רחוב הרודינאני - פיילוט

774 עולי הרגל

MATTI ROSENSHINE
a r c h i t e c t s

הרחוב

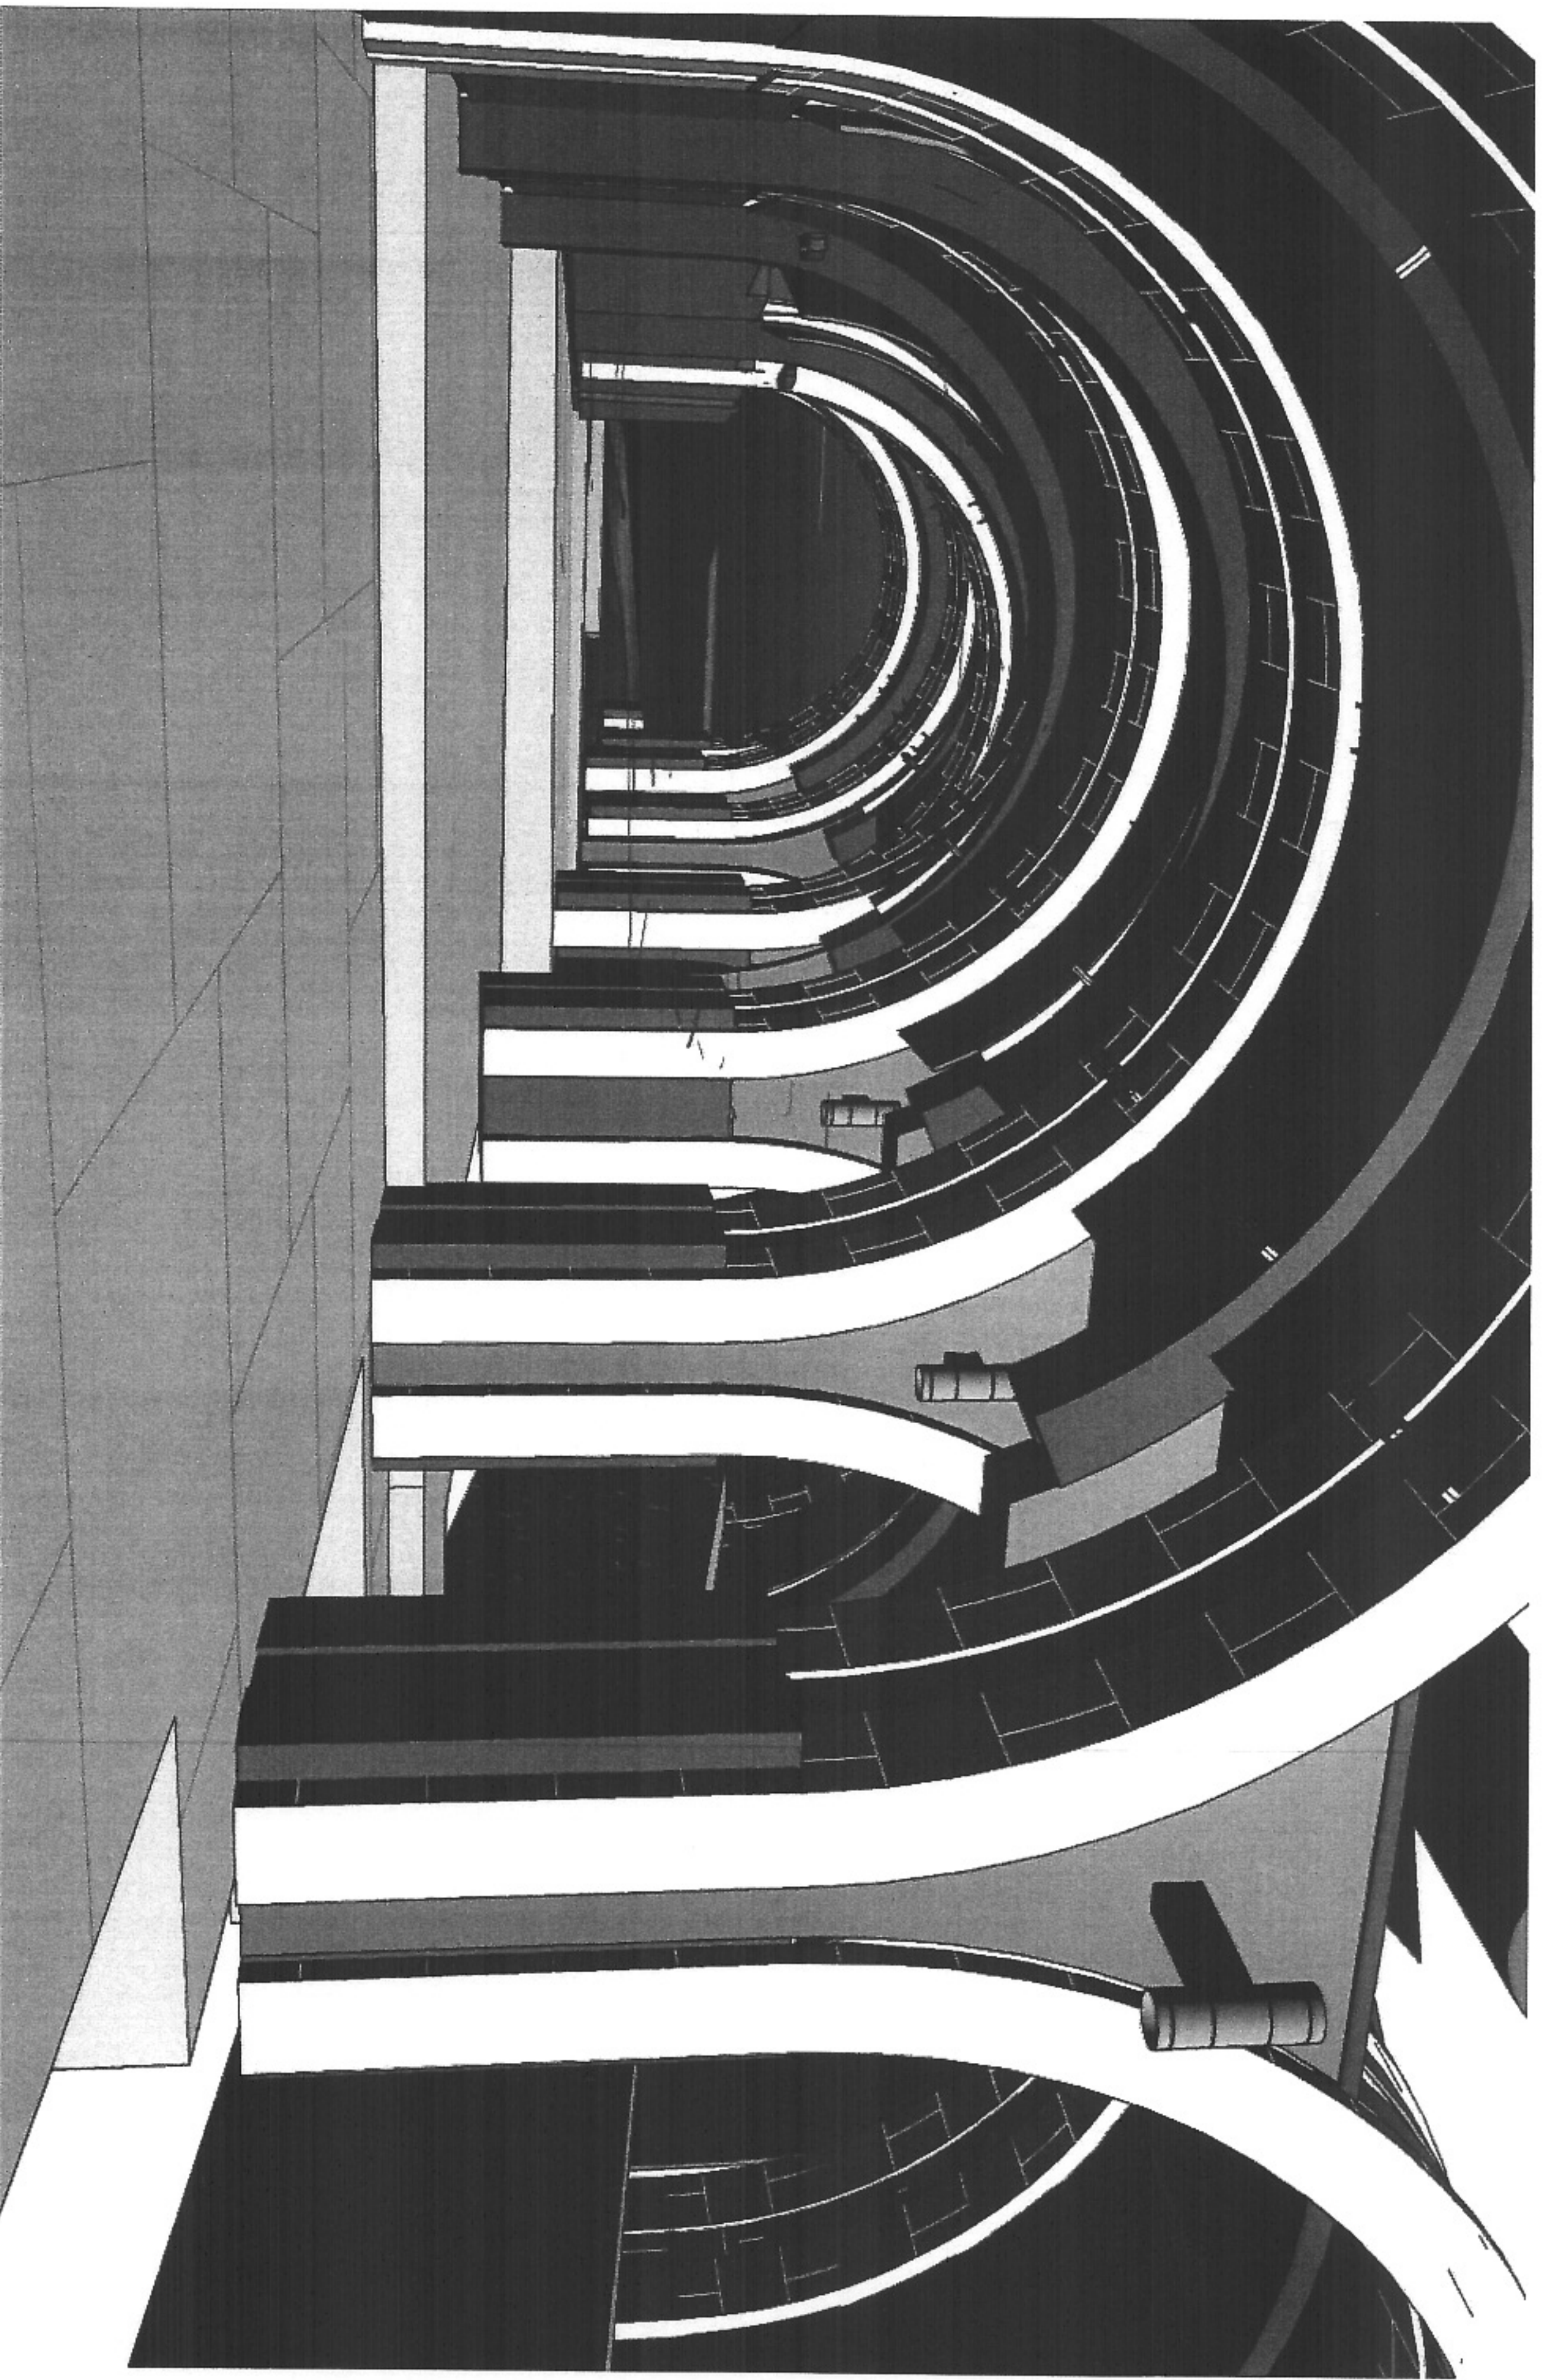
1. הטיפול ברחוב אינו פשוט. קשה יהיה לתת תחושת רחוב פתוח בתוך המנהרות האלה...נראה כי אחד הפתרונות שהציע האדריכל – "לשטוף" את הרצפה בתאורה ולצמצם את האור בחלקים הגבוהים יותר של החלל – הוא אחד הפתרונות הנכונים להתמודדות עם הבעיה.
2. הרעיון לפזר אטרקציות בדמות חנויות לאורך הרחוב נראה לא רלוונטי משתי סיבות עיקריות: האטרקציה כאן היא ההליכה בדרך עולי הרגל אל הר הבית על התוואי המקורי, התוואי והריצוף הם הסיפור (אנשים מגיעים לכותל בגלל הסיפור שלו וסנאות אומנים לאורכו לא היו מוסיפות לחוויה אלא בעיקר גורעות ממנה...). סיבה שנייה היא שמחר מאוד האטרקציות האלו יתיישנו, יהפכו להיות לא רלוונטיות וקשה יהיה לשלוט בהידרדרות המקום.
3. הפתרון העיצובי המוצע כרגע על ידי האדריכל לחיפוי הקמרונות בחומרים מודרניים ו"נטרליים" וחיפוי בסיסי העמודים ביציקות בטון מעובד נראה נכון וראוי (שתי השקופיות שלפני שקופית זו). חיפוי הבטון סביב הבסיסים פותר גם בעייה של הסתרת יסודות הבטון עליהם מונחים העמודים.
